Oggetto: Riscontro parere congiunto ISPRA – ARPAC del “Progetto definitivo di Bonifica Lotto 2 – Parco Urbano e sub lotto 7 - Sedime infrastrutture SRIN di Bagnoli-Coroglio CSB - 0000499-P del 20/11/2023.

Riscontro parere congiunto ISPRA – ARPAC del 1 dicembre 2023

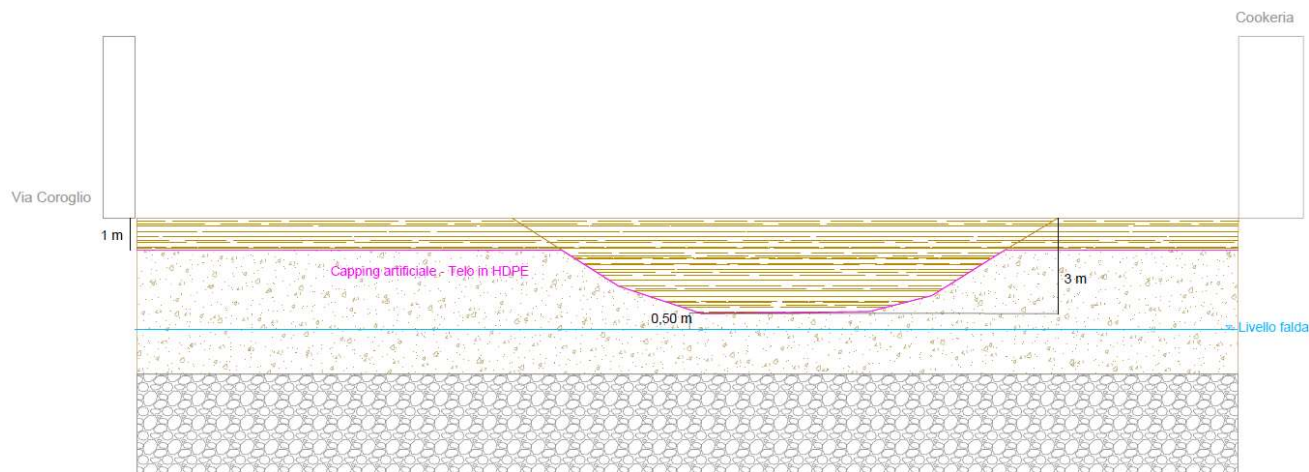
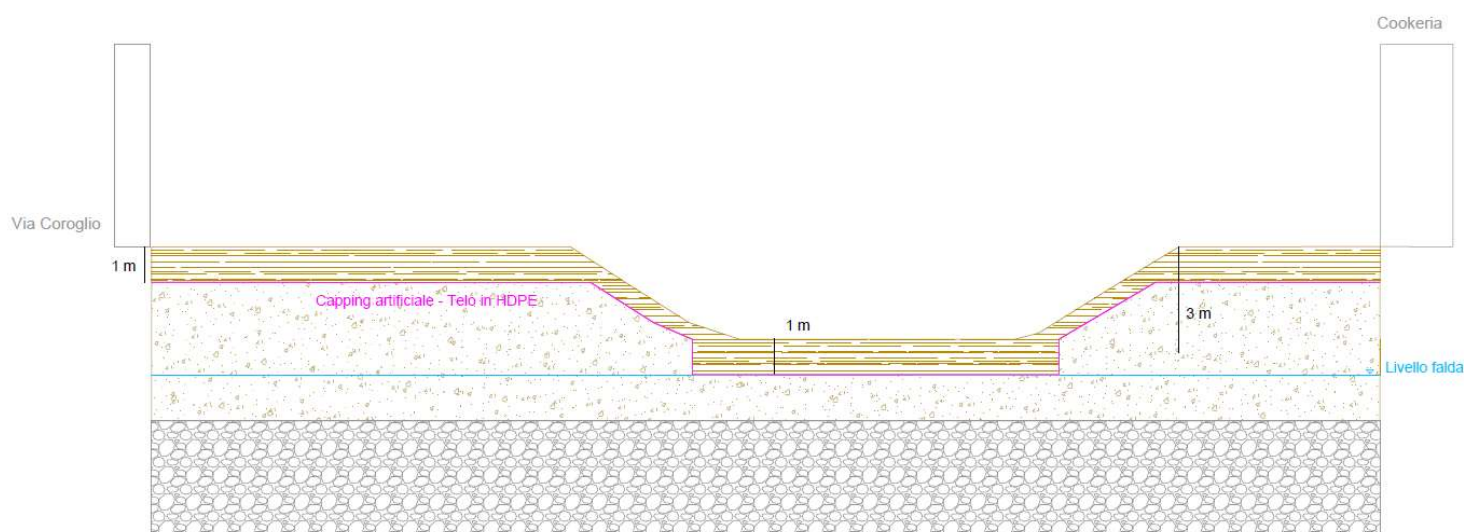
3.1 Sub lotto 1: considerati i risultati del monitoraggio della falda, che indicano nel periodo 2019-2023 un andamento in crescita delle concentrazioni di analiti come idrocarburi totali e IPA (in particolare nel pozzo 10, piezometro PiSC 5, PiSC 4 e pozzo 6), si ritengono attivi processi di diffusione della contaminazione dalla sorgente insatura/satura alle matrici suolo saturo/acque sotterranee. Pertanto, per l’intero sub lotto 1, considerare l’implementazione di interventi di bonifica maggiormente incisivi che vadano a coinvolgere l’intero spessore insaturo, verificando la necessità di intervenire anche sui livelli saturi sulla base delle evidenze raccolte in campo (eventuale presenza di sorgenti primarie e/o caratteristiche organolettiche del suolo che facciano supporre la presenza di concentrazioni maggiori ai livelli di saturazione, ecc). Queste nuove valutazioni comporteranno la necessità di intervento anche sui terreni presenti nelle aree depresse, nelle quali, ai fini della bonifica, sarà poi necessario ripristinare il primo metro con suolo bonificato. Le successive operazioni di riempimento, fino al raggiungimento del piano campagna, non rientrano nell’ambito della bonifica, ma esclusivamente in quello della rigenerazione urbana.

Indicare se le aree caratterizzate dalla presenza di vasche e ruderi sono interessate dalla presenza di terreno contaminato; in caso contrario sono da considerare aree di non intervento ai fini della bonifica;

◆ **Stato di Fatto aree depresse:** Allo stato attuale, alcune aree del sub lotto 1 sono caratterizzate dalla presenza di uno strato di terreno insaturo con altezza variabile tra 0,8 e 1,40 m, con una quota assoluta rispetto al piano campagna compresa tra -0,7 a -4,2 m.

Stato di progetto rev.1: Nelle aree depresse del sub lotto 1 è previsto il riempimento dei poligoni con circa 3 metri di suolo pulito per il ripristino della quota del piano campagna rispetto alla quota di Via Coroglio. Sull'attuale piano campagna si provvederà alla messa in opera del capping artificiale prima delle attività di riempimento.

Proposta post CdS rev.1: Nelle aree depresse del sub lotto 1, si provvederà allo scavo e successivo trattamento con le tecnologie individuate per uno spessore massimo di un metro del terreno insaturo per ciascun poligono con successivo riempimento materiale pulito per lo spessore massimo di un metro. L'eventuale ricongiungimento con il piano campagna attiguo sarà ad opera di Rigenerazione.

Figura 6 - Stralcio Sub lotto 4 - Sovrapposizione dei Poligoni di intervento e infrastruttura_rev.1

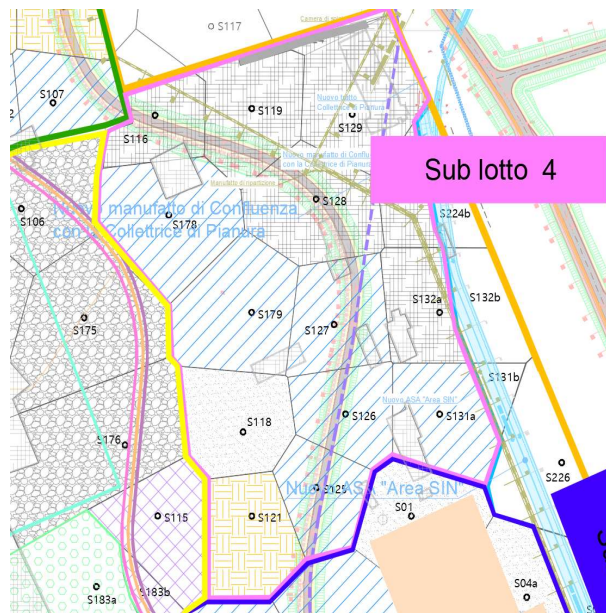
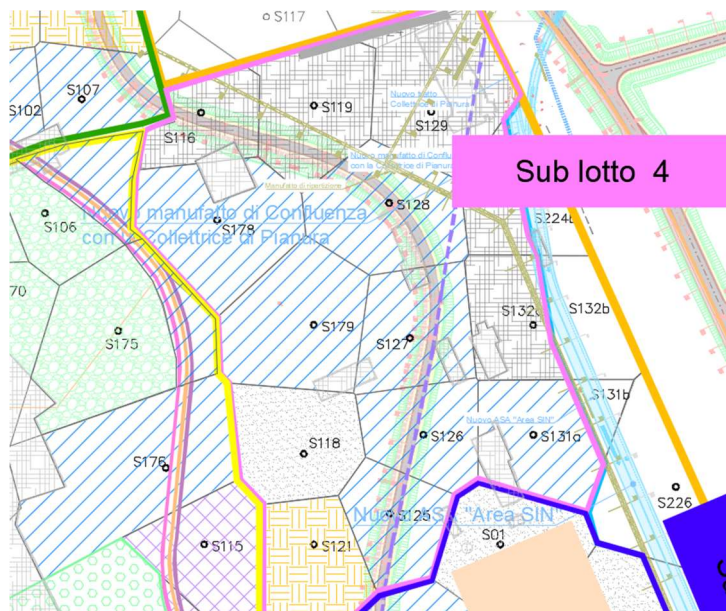
3.3 Sub lotto 4: il riempimento legato alla realizzazione del terrapieno dovrà riguardare esclusivamente la porzione di area/poligono interessata dall'opera, ovvero è necessario estendere il trattamento del terreno contaminato, nei limiti tecnologici, anche ai poligoni di Thiessen che risultano solo parzialmente interessati da future infrastrutture (rete viaria e prementi), e per i quali il proponente limita l'azione al solo riempimento di 1 metro di terreno.

◆ **Stato di progetto rev.1:** Dalla rappresentazione grafica ottenuta dalla sovrapposizione delle curve di livello rappresentative dello stato dei luoghi attuale alle quote del futuro parco urbano, si riportano le scelte progettuali:

- I poligoni S116 – S119 – S129 – S132 – S128 a e S224a sono impattati dalla realizzazione del terrapieno di ricongiungimento con Via Cocchia posta a quota pari a 12,5m. Infatti, le quote future del terrapieno rispetto a quelle attuali variano da +1,5 m ad un massimo di + 4,20 m. Ai fini di bonifica, l'intervento è limitato al sopralzo di solo 1 metro dall' attuale p.c così da inibire il rischio di contatto dermico ed ingestione.

- Per il solo poligono S128, per il quale è prevista attività di riempimento nello stato di progetto rev.1, la differenza di quota del terrapieno è meno rilevante e pertanto si potrebbe intervenire mediante l’attività di scavo, trattamento del 1 metro e successivo ricollocazione del materiale pulito.

Figura 10 - Ubicazione Area della Colmata e poligoni di intervento presenti in rev.1

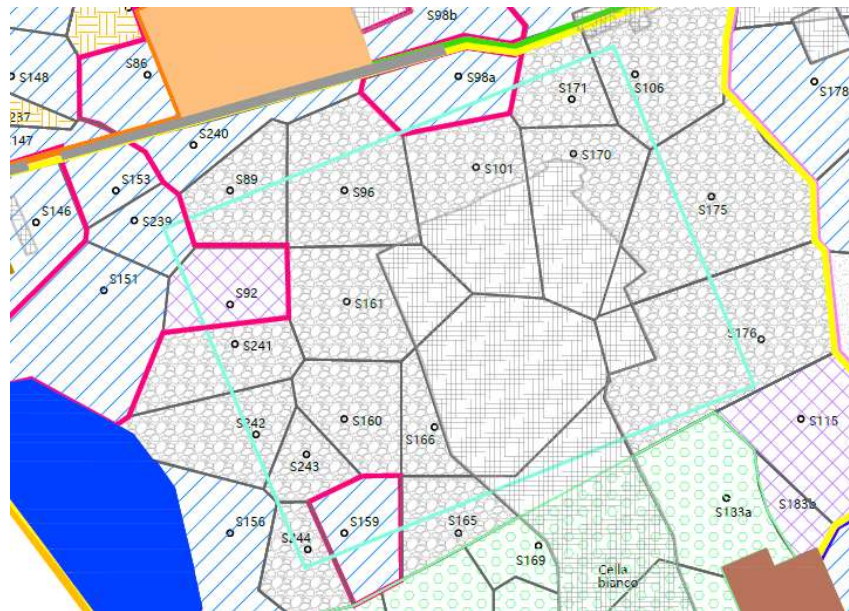
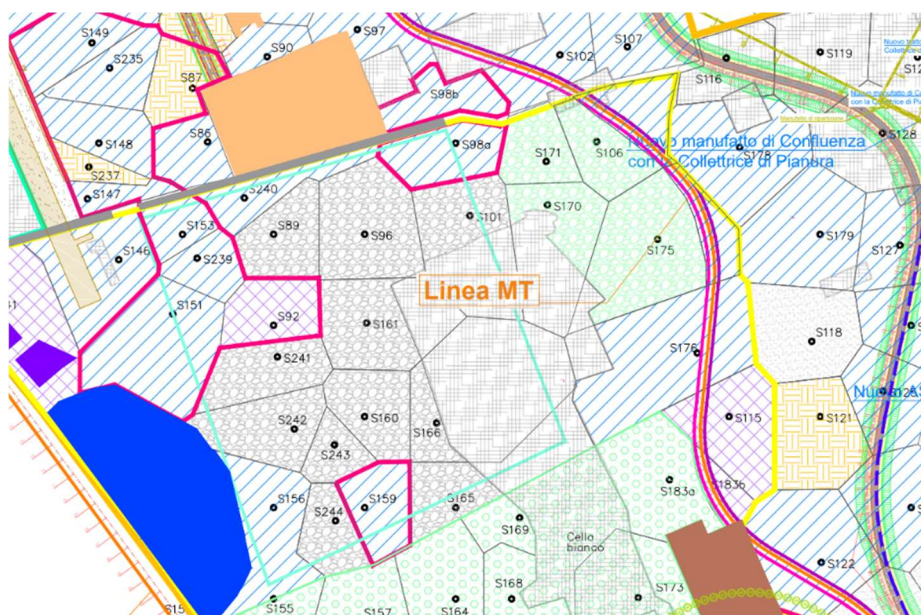
3.3.1 Si chiede di valutare la delocalizzazione dell'area di cantiere colmata al fine di non creare interferenze con le attività di bonifica; questa scelta consentirebbe di applicare la phytoremediation anche i poligoni 106, 170, 175 (contigui fra loro per una superficie totale di più di 2 ettari) per i quali è stata valutata positivamente dal progettista l'applicabilità della tecnologia;

◆ **Stato di progetto rev.1:** Nella figura 10 si riporta stralcio della tavola AMB_PU_2.01 con l'ubicazione dell'area di cantiere colmata e i poligoni di intervento 106 – 170 – 175 oggetto del seguente chiarimento sui quali è previsto il solo riempimento di 1 metro.

Proposta post CdS rev.1: è stata valutata la possibilità di un differente disposizione dell'area di cantiere colmata al fine di poter eseguire la bio-phytoremediation sui poligoni S106 – S170 – S175 considerati precedentemente idonei per le contaminazioni presenti. Inoltre, si potrebbe estendere al trattamento di bio-phytoremediation anche il poligono S171 nonostante la previsione di trattamento sia circa 4 anni. Nell' ipotesi in cui per i poligoni 106 – 170 – 175 – 171 si confermerà la scelta della Bio-phytoremediation piuttosto che riempimento, il poligono 176 confinante (oggetto di soprizzo di 1 m per uniformarsi ai poligoni contigui nella rev.1) dovrà essere scavato e trattato mediante thermal per evitare discontinuità morfologiche e per le elevate concentrazioni di Idrocarburi e IPA, non risulta idoneo al trattamento mediante bio- phytoremediation. Si precisa che,

per necessità della realizzazione della linea dell'alta e media tensione i poligoni destinati a Bio - phytoremediation saranno riprofilati considerando il tracciato delle suddette linee elettriche come limite fisico di intervento.

- Possibile Variazione dell'area di cantiere colmata
- Riprofilatura dei poligoni di intervento e relativa variazione delle tecnologie di trattamento.

Figura 12 - Poligoni impattati dalla Collina dei Peri e dei meli e dell'area di cantiere n.2_rev.1

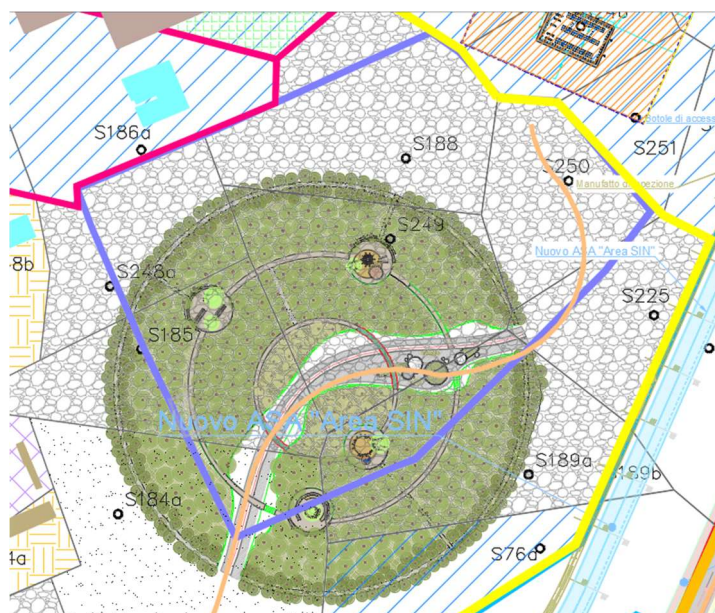
3.3.2 per le aree in cui il progetto di rigenerazione indica la realizzazione di colline, l'intervento attraverso operazioni di riempimento dovrà essere vincolato all'effettiva realizzazione delle opere, così come e dove previste dalla documentazione progettuale allegata. In caso contrario tali poligoni dovranno essere oggetto di idoneo intervento di bonifica;

◆ **Stato di progetto rev.1:** Come riportato in Figura 12, i poligoni oggetto di riempimento sono quelli coincidenti con il sedime dell'area di cantiere n.2 e della *Collina dei meli e dei peri*.

Proposta post CdS rev.1: Dalla Sovrapposizione della Configurazione del Futuro Parco Urbano con la tavola delle tecnologie di intervento (rif. Elaborato grafico AMB_PU_2.01), si propongono le seguenti scelte progettuali:

- i poligoni/ porzioni di poligoni ricadenti nell'impronta della *Collina dei meli e dei peri* saranno ripерimetrati e oggetto di riempimento considerando la *Collina* come limite fisico di intervento.

- I poligoni esterni alla *collina dei meli e peri* saranno oggetto di scavo e trattamento e/o successivo smaltimento con conseguente riempimento del primo metro. Nello specifico:

- a) Poligoni esterni all' area di cantiere n°2 (S189a, S225, S185, S248, 254 b): sono oggetto di scavo e trattamento del primo metro individuando la tecnologia di trattamento/smaltimento più idonea.

- b) Poligoni interni all'area di cantiere n°2 (S188- S250 – S248a): sono oggetto di scavo e smaltimento. La scelta dello smaltimento nasce dal fatto che le contaminazioni sono tali che i trattamenti non sarebbero efficaci per il raggiungimento delle CSR; oltre che per necessità logistiche, in quanto scavate post smobilizzo dell'area di cantiere ospitante gli impianti di trattamento.
